Respuesta a Requerimientos

Expediente No.:	14-093864
Patente de Invención:	“REVESTIMIENTO RETROREFLECTANTE QUE TIENE UNA SUPERFICIE FRONTAL IMPRESA DE MEDIO TONO”
PCT:	PCT/US2012/060961
Clasificación Int.:	G02B 5/124 // 5/128, G09F13/16
Solicitante:	AVERY DENNISON CORPORATION

RESPUESTA AL REQUERIMIENTO MEDIANTE OFICIO No. 12796 NOTIFICADO POR FIJACION EN LISTA DE 3 DE NOVIEMBRE DE 2015

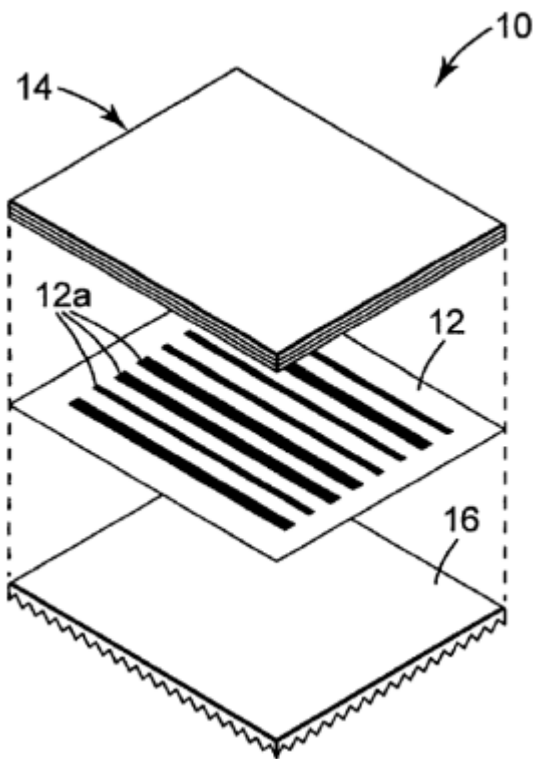
Teniendo en cuenta las reivindicaciones como se modificaron mediante el nuevo pliego que se presenta; ni D1 (US6506475), ni D2 (US 6.024.455 A) enseñan el área abierta transmisiva de luz y áreas discretas de tinta depositada que definen un frontal, y una superficie más externa de la lámina retrorreflectante. En particular, estas dos referencias requieren capas adicionales sobre la capa de impresión, todo de acuerdo a la Figura representativa Fig.1 de documento D2 (US 6.024.455 A) que se reproduce a continuación.

D2 (US 6024455 A) requiere una película multicapa polimérica 14 en el lado de la capa de impresión 12 opuesta a la capa retrorreflectante 16. Véase, por ejemplo, el resumen y col. 5, líneas 1-7. De hecho, la película multicapa de polímero era el enfoque de la invención del documento D1 (Col. 2, líneas 33-40 y la reivindicación 1). Por lo tanto, D1 no puede anticipar las reivindicaciones independientes 1 y 6 o cualquiera de las otras reivindicaciones dependientes que dependen del mismo, de la presente solicitud.

FIG. 19

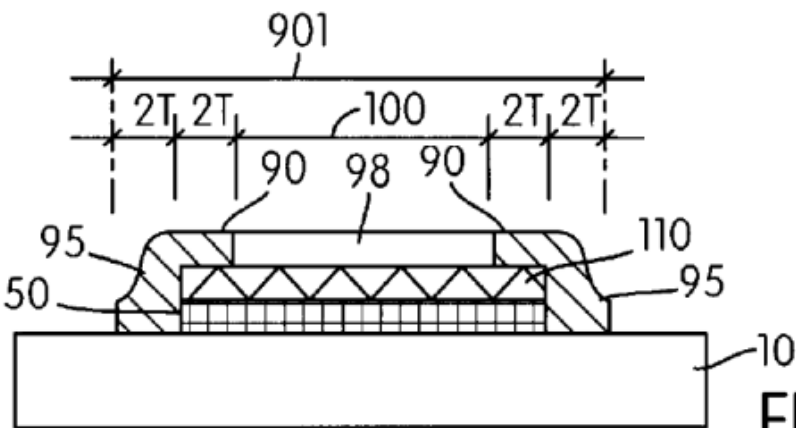
La figura 19 del documento D1 (US6506475) se reproduce aquí:

Como se ilustra arriba, la superficie frontal exterior de lámina de D1 se define por sustrato transparente 10 en el lado de la lámina de impresión opuesta a los elementos retrorreflectantes 110. Por tanto, D1 no puede anticipar las reivindicaciones independientes

1 y 6 o cualquiera de las otras reivindicaciones dependientes que dependen del mismo de la presente solicitud.
